Утверждено и введено в действие
Приказом Министерства строительства
и жилищно-коммунального хозяйства
Российской Федерации
от 30 декабря 2015 г. N 978/пр

ИЗМЕНЕНИЕ N 1 СП 149.13330.2012
"РЕАБИЛИТАЦИОННЫЕ ЦЕНТРЫ ДЛЯ ДЕТЕЙ И ПОДРОСТКОВ
С ОГРАНИЧЕННЫМИ ВОЗМОЖНОСТЯМИ. ПРАВИЛА ПРОЕКТИРОВАНИЯ"

Дата введения
25 марта 2016 года

Рисунок 1

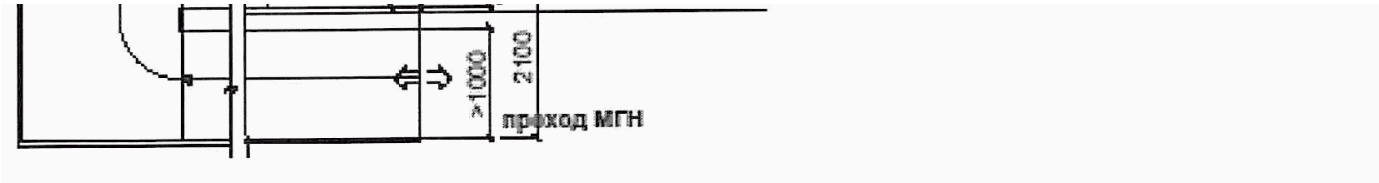
"12.12 Рабочее поле манежа для занятий ЛВЕ должно быть размерами не менее 20 х 20 м. Посадка всадников на лошадь может осуществляться только в специально оборудованных зонах, обеспечивающих безопасность занимающихся, их сопровождающих и персонала (см. 12.13 - 12.15 рисунок

1).

1а - Схема устройства паддока для посадки на лошадь

1б - Схема устройства пандуса при посадке в манеже

1в - Схема посадки на лошадь в манеже с использованием
подвесного подъемника

12.13 При применении выжимного устройства для посадки на лошадь необходимо устройство перед входом в манеж паддока размерами не менее 6 х 6 м (рисунки 1а, 1б).

12.15 При посадке на лошадь в манеже, для исключения перемещения лошади, применяются подъемные устройства подвесного типа (рисунок 1в).

Рисунок 2

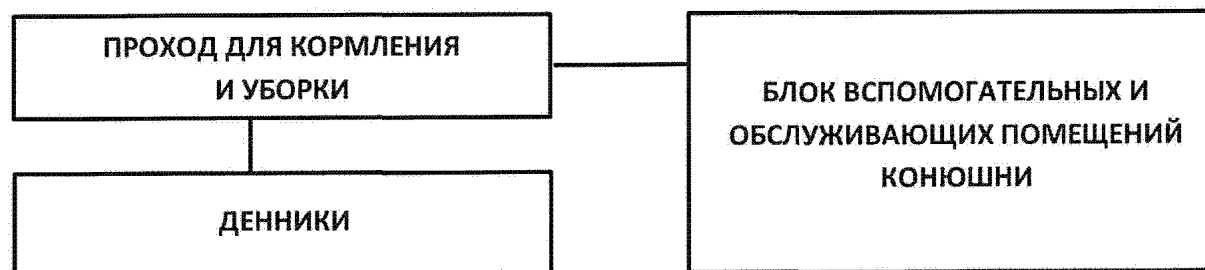
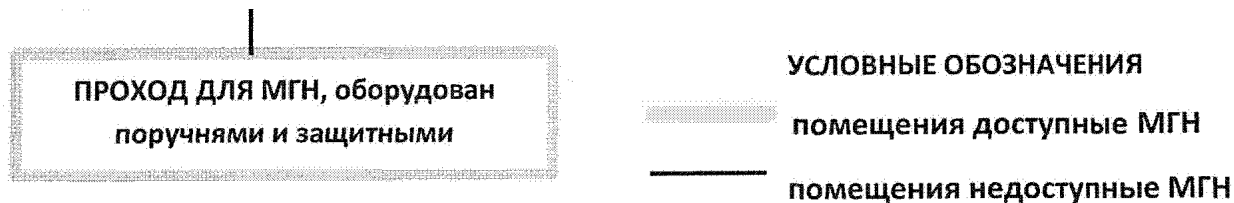
12.17 При новом строительстве и реконструкции для отделения ЛВЕ рекомендуется применять планировочно-функциональную модель, приведенную на рисунке 2.

Планировочно-функциональная модель отделения ЛВЕ
при новом строительстве и реконструируемых лечебных центрах

ПРИ КОННОСПОРТИВНЫХ КОМПЛЕКСАХ
